YAMAWA Information

バージョンアップ商品形状寸法変更のお知らせ

☆寸法範囲と形状図

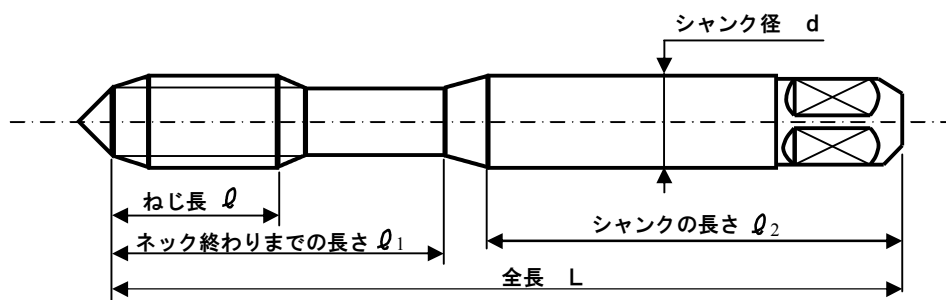
この度、発売以来ご好評を頂いております【バージョンアップシリーズ】につきまして、下記の通り一部形状寸法の変更をさせて頂く事となりました。

呼び	全長 L		ねじ部の長さ l		シャンク径 d		ネック終りまでの長さ l_1		シャンクの長さ l_2	
	現行	新形状	現行	新形状	現行	新形状	現行	新形状	現行	新形状
M3X0.5	46	46	11	9	4	4	18	14	(24.7)	(26.1)
M4X0.7	52	52	13	11	5	5	20	17	(28.1)	(29.5)
M5X0.8	60	60	13	13	5.5	5.5	22	22	(32.1)	(33.6)
M6X1	62	62	15	15	6	6	24	26	(33.2)	(33.5)

※全長及びシャンク径については変更はございません。
